H4-CA-243-R01

浜岡原子力発電所
基準津波の策定のうち
プレート間地震の津波評価について
(コメント回答)

2022年9月21日

基準断層モデル2-3 水位下降側

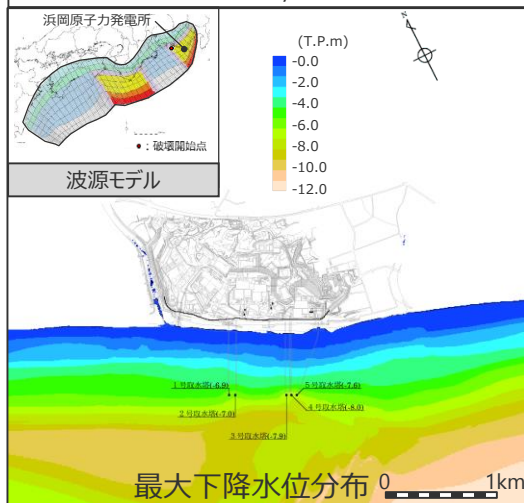
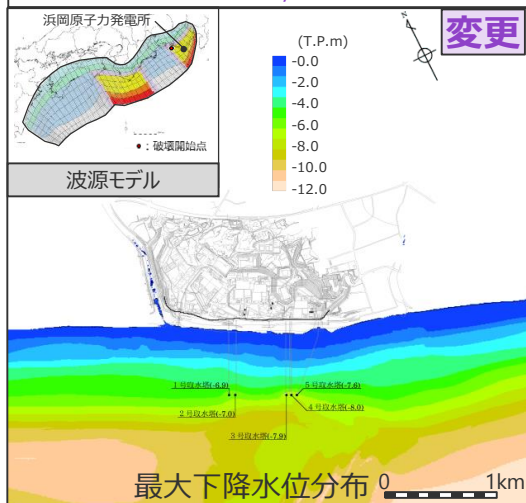
No.2コメント回答に伴う変更 (水位下降側の詳細パラメータスタディの実施方法)

・水位下降側のパラメータスタディでは、ライズタイムの影響と破壊伝播速度・破壊開始点の影響が同程度であること等を踏まえてより網羅的な検討を行うこととした。

検討波源モデルA 大すべり域の数：東海地域2箇所
大すべり域の位置：敷地に近い大すべり域を東へ30km移動・大すべり域間の距離120km、ライズタイム90s、破壊伝播速度1.0km/s、破壊開始点P1

最大下降水位(T.P. m)(水位低下時間)	
3号取水塔	4号取水塔
海底面 (13.6min)	海底面 (13.5min)

1.内閣府(2012)、土木学会(2016)を踏まえた波源設定方法の妥当性 (土木学会(2016)と検討波源モデルCのすべり量分布の比較)

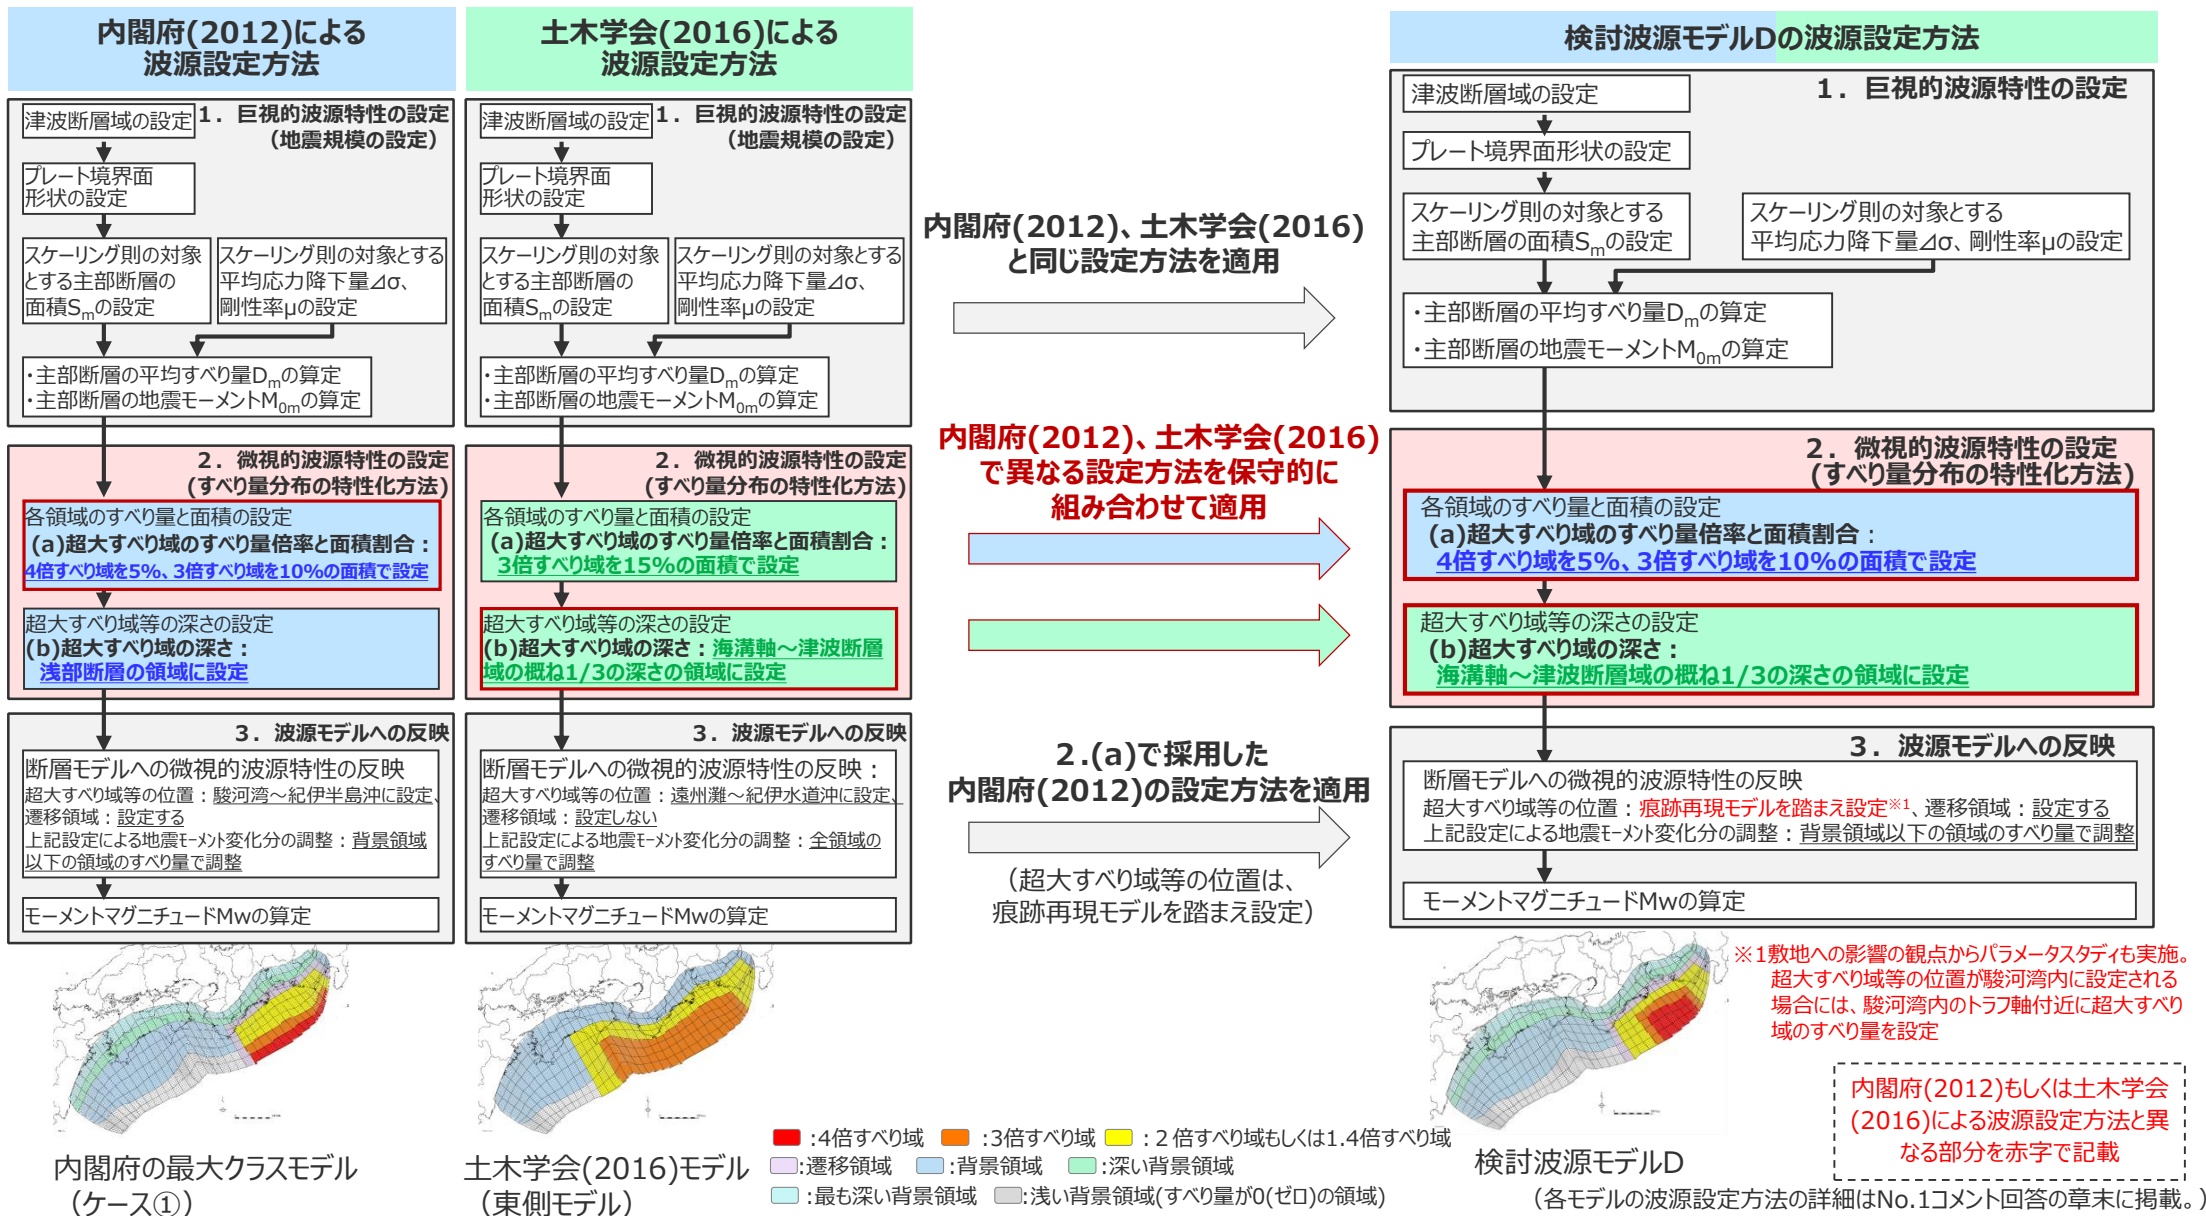
- 日本海溝の手法を用いたモデルとの比較において、検討波源モデルCの妥当性について更に説明を加えること。

- 土木学会(2016)モデル(東側モデル)と検討波源モデルCのすべり量分布の比較を示す。
- 検討波源モデルCでは、土木学会(2016)モデルのすべり量分布に対して、敷地への影響の観点から、超大すべり域等の位置を南海トラフ広域の痕跡再現モデルを踏まえて設定してパラメータスタディを実施している。

- 超大すべり域等の位置：南海トラフ広域の痕跡再現モデルを踏まえ設定(パラメータスタディも実施)
- 上記設定による地震モーメントの変化分を、全領域(超大すべり域、大すべり域および背景領域)のすべり量で調整
(ただし、これにより超大すべり域のすべり量が小さくなる場合には背景領域のみのすべり量で調整)

No.2コメント回答（水位下降側の詳細パラメータスタディの実施方法） 水位下降側：取水塔への影響が大きいモデルの分析

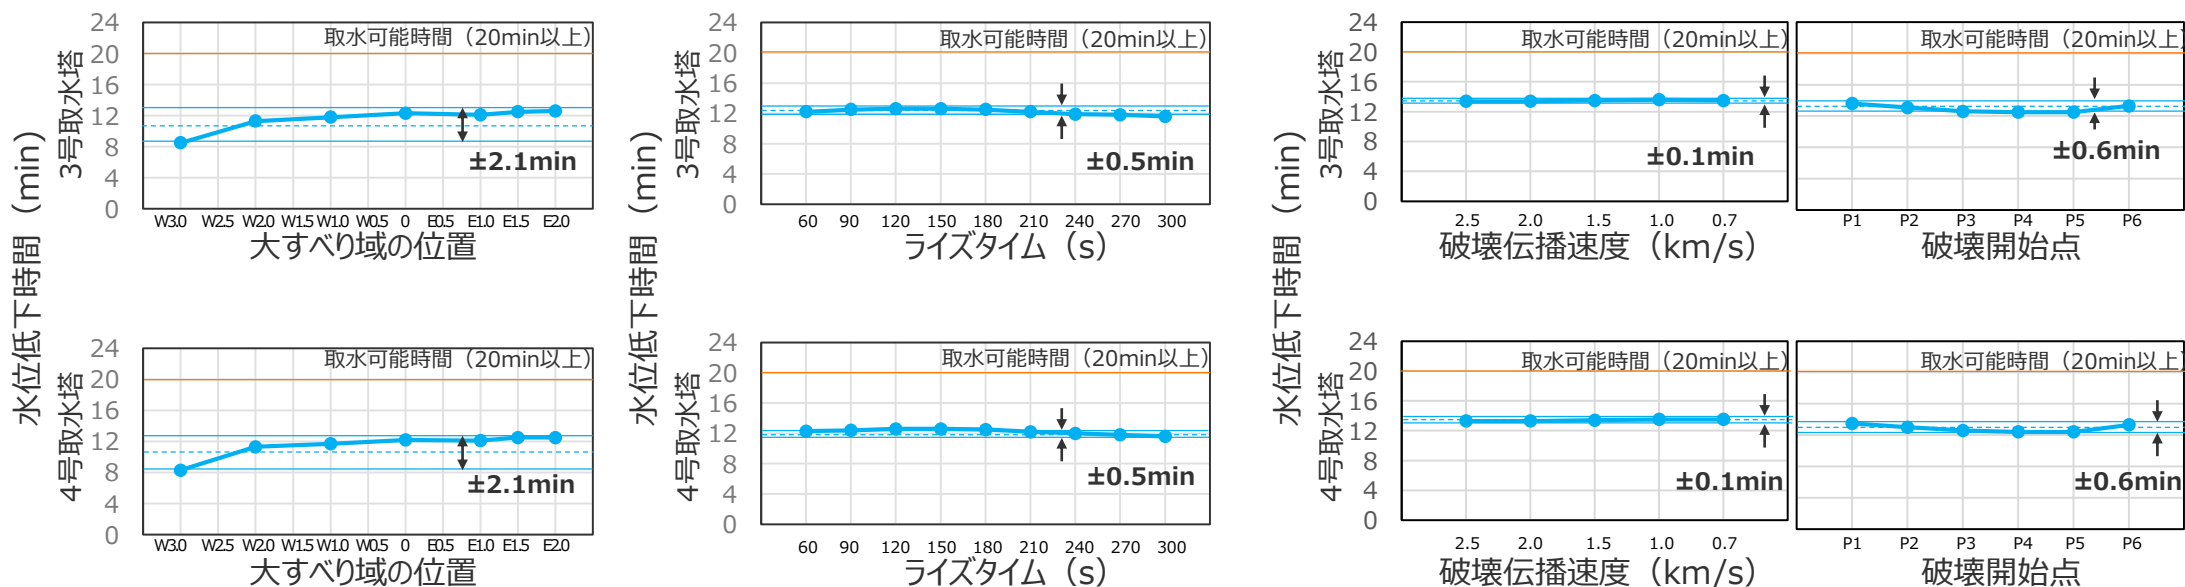
詳細パラメータスタディ			
項目		考察	
ライズタイム	項目	ライズタイム	○ ライズタイムが300sから150sに向けて水位低下時間が漸増するが、それ以降は変化がほとんど無い。
		破壊伝播速度	○ 破壊伝播速度・破壊開始点の変化による変動幅は、ライズタイムの変化による変動幅と同程度。
破壊開始点	項目

分析に関する変更点 津波高等の最大値に関する傾向を分析できるよう、破壊伝播速度・破壊開始点ごとの津波高等の数値を各パラメータスタディ結果の平均値ではなく最大値での整理に変更した。

水位低下側：取水塔の詳細パラメータスタディ結果

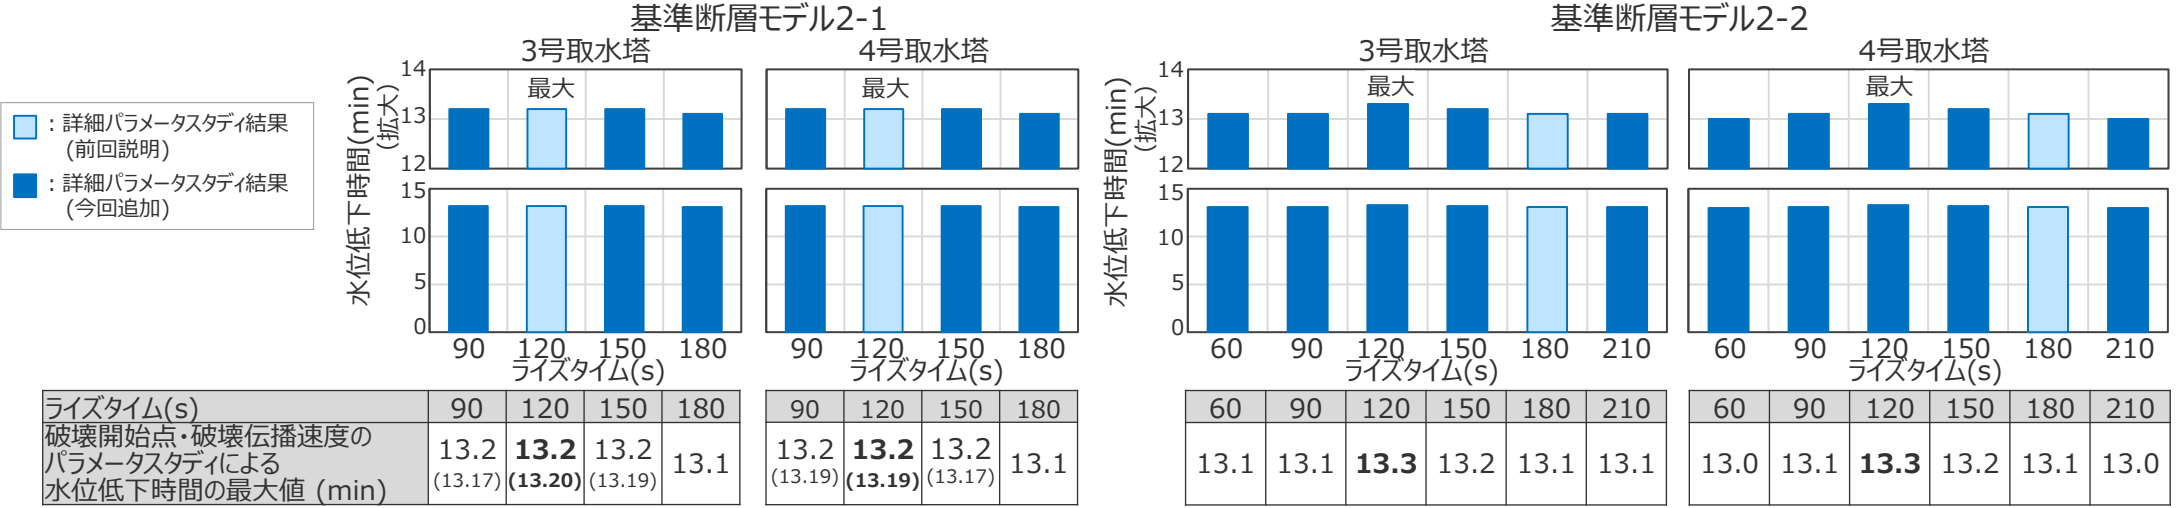
No.2コメント回答（水位下降側の詳細パラメータスタディの実施方法）

- 水位下降側のライズタイムのパラメータスタディにおいて影響の大きい複数のケースについて、更に破壊伝播速度および破壊開始点のパラメータスタディを実施した結果は以下のとおり。
 - より網羅的に検討した結果、一部の基準断層モデルにおいて選定されるケースが変更となったが、ライズタイムの違いによって、破壊伝播速度・破壊開始点のパラメータスタディ結果は大きく変わらないことを確認した。
- ・なお、全ケースの評価結果は、本編資料に掲載。

No.3コメント回答（詳細パラメータスタディによる影響の大きいケースの選定方法） 各波源モデルの詳細パラメータスタディ結果例（今回説明） （水位上昇側：基準断層モデル3-3）

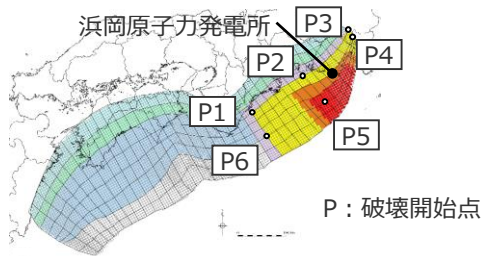
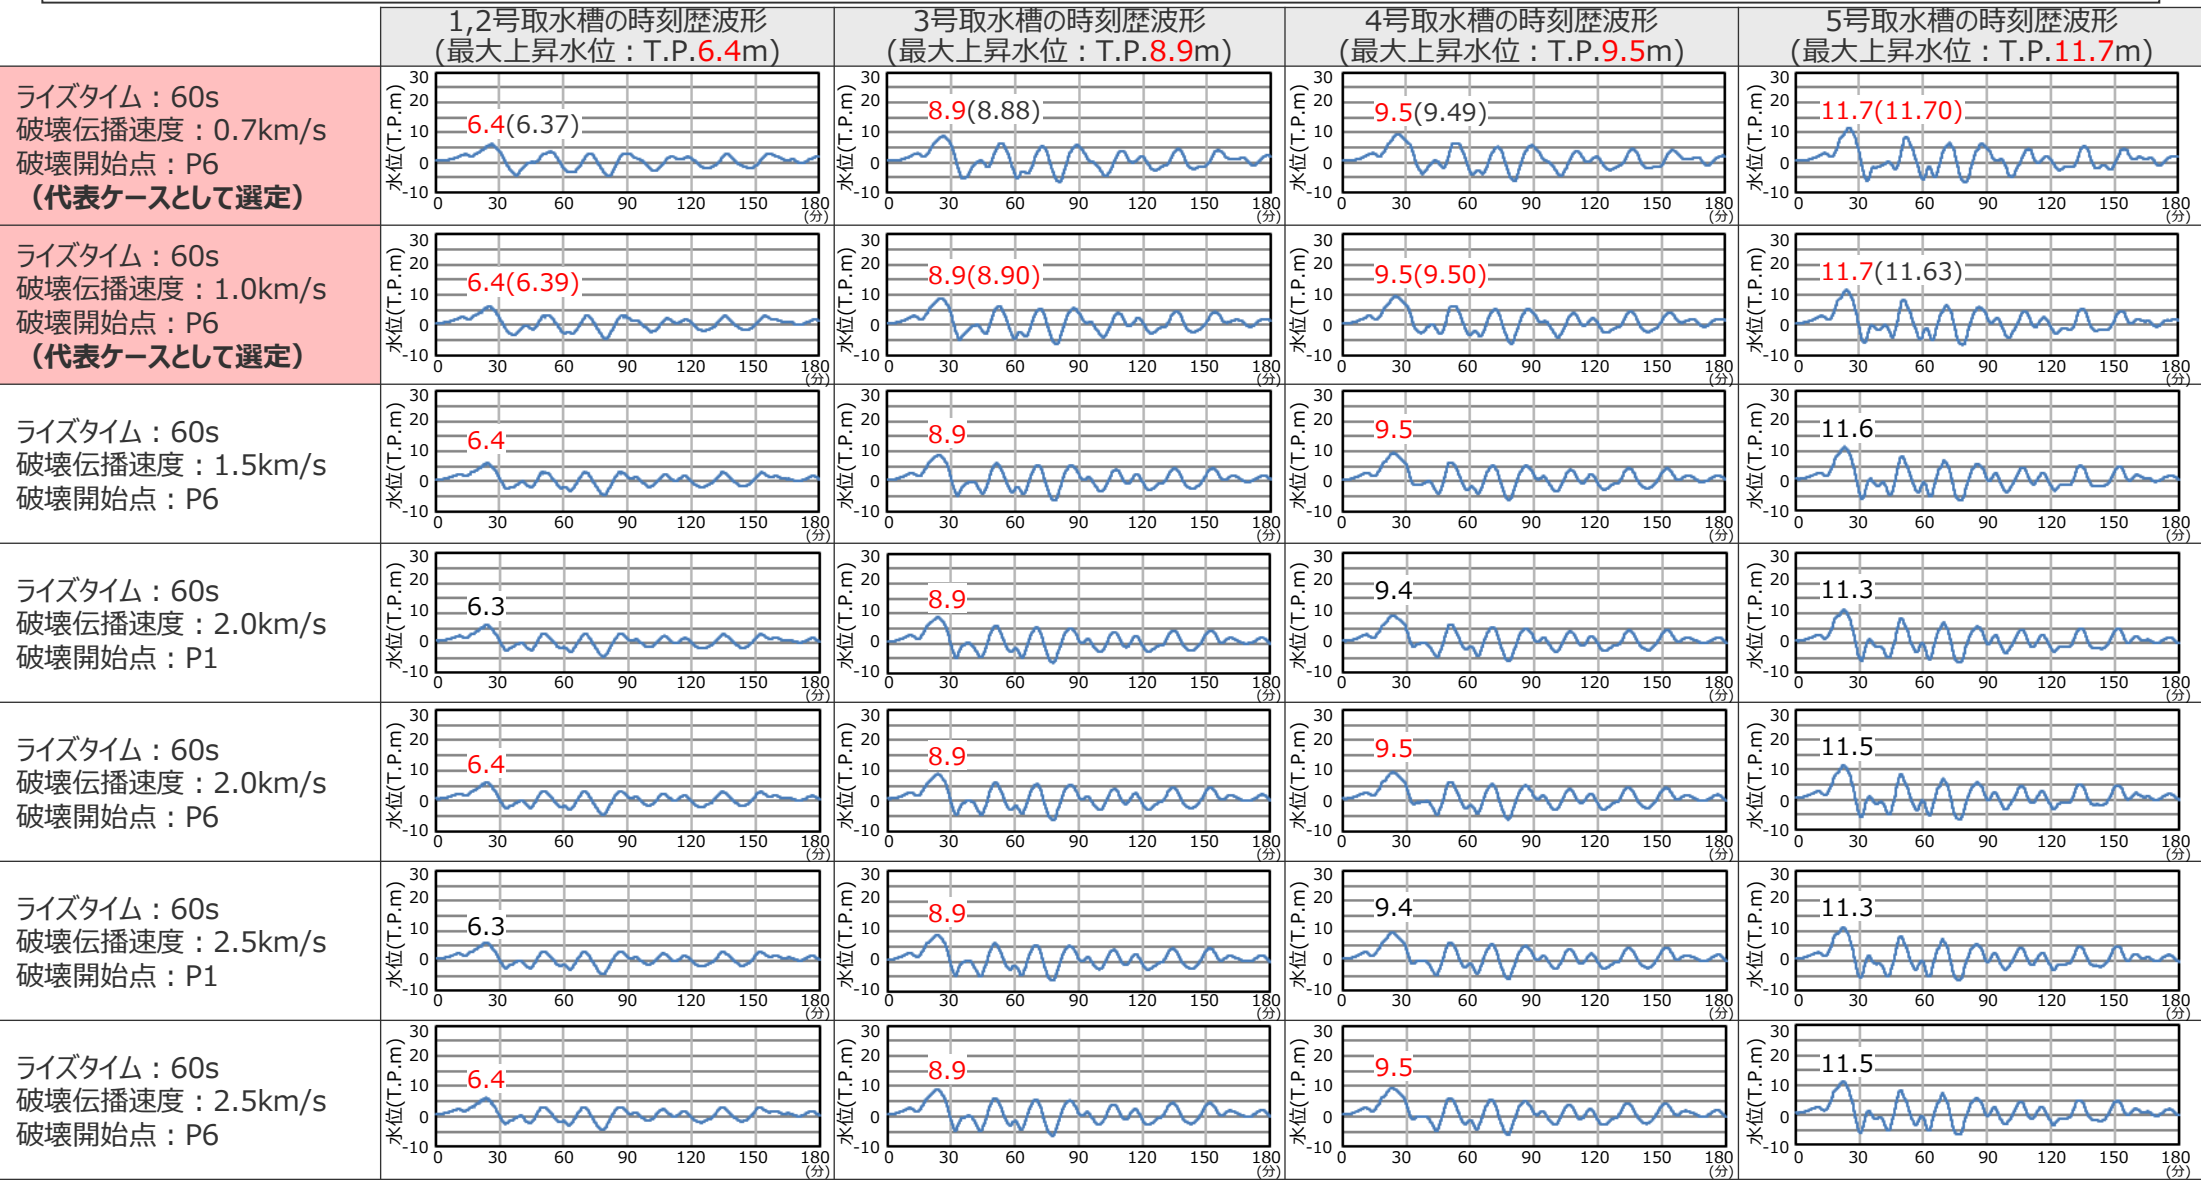
No.3コメント回答に伴う変更 (詳細パラメータスタディによる影響の大きいケースの選定方法)

・基準断層モデルごとに、複数の代表ケースが選定されることも考慮した。
・選定した代表ケースについて、津波波形を比較することにより、敷地への津波影響の代表性を確認することとした。

赤枠：基準断層モデル3-3の詳細パラメータスタディの中で、着目する全ての評価地点（1～5号取水槽）における津波高の最大値を網羅するケースの組み合わせとして選定した代表ケース
